柏崎刈羽原子力発電所5号炉
審査会合における指摘事項の回答
(耐震安全性評価)

2019年8月20日
東京電力ホールディングス株式会社

柏崎刈羽原子力発電所5号炉 審査会合における指摘事項の回答一覧表

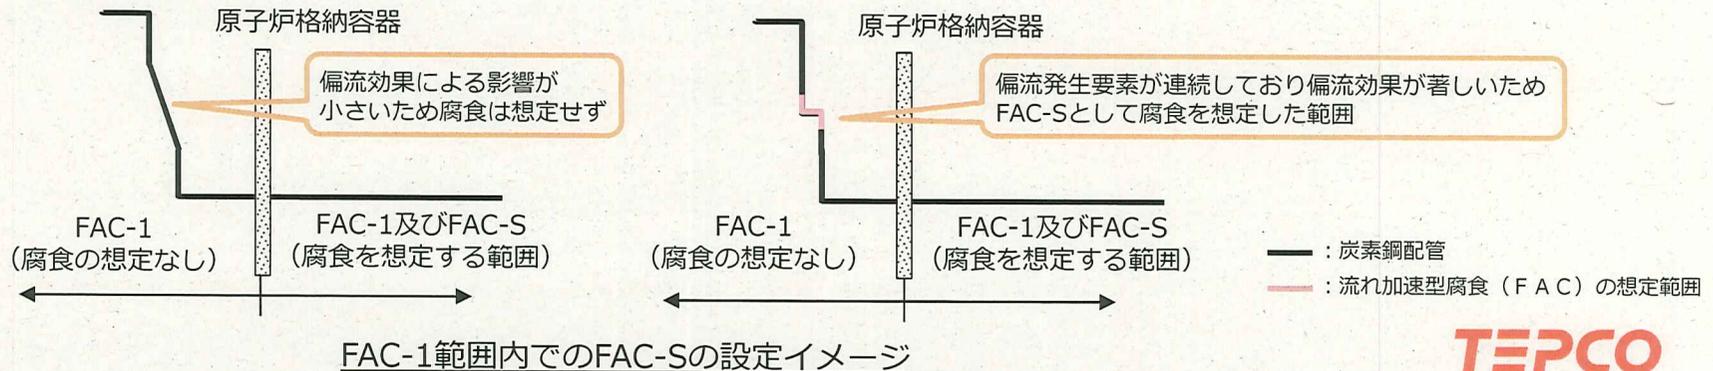
No.	指摘事項	回答
17-10 耐震安全性評価 (2019年6月20日 第17回審査会合)	・流れ加速型腐食 炭素鋼配管の流れ加速型腐食について、原子炉格納容器内の配管選定の考え方が、過去のPLMの考え方（2F-4等）と異なっているように見受けられるので、評価対象の選定の考え方から整理して説明すること。	P.2

○流れ加速型腐食（FAC）における評価対象ラインの抽出方法

- 冷温停止の維持に必要な機器のうち，流れ加速型腐食（FAC）の想定される炭素鋼配管について，「発電用原子力設備規格 配管減肉管理に関する技術規格（JSME S NH1-2006）」に基づき評価対象ラインを抽出する。
- 具体的には，流れ加速型腐食（FAC）発生の可能性が小さいとされているFAC-1管理範囲以外の箇所を含むラインを評価対象ラインとして選定した。

- ただし，過去の耐震安全性評価においては，配管形状により流れ加速型腐食（FAC）発生の可能性が小さいとされる管理ランクFAC-1の範囲においても，流れ加速型腐食（FAC）を想定して耐震安全性評価を実施した例もある。なお，今回の耐震安全性評価では当該解析条件は設定していない。
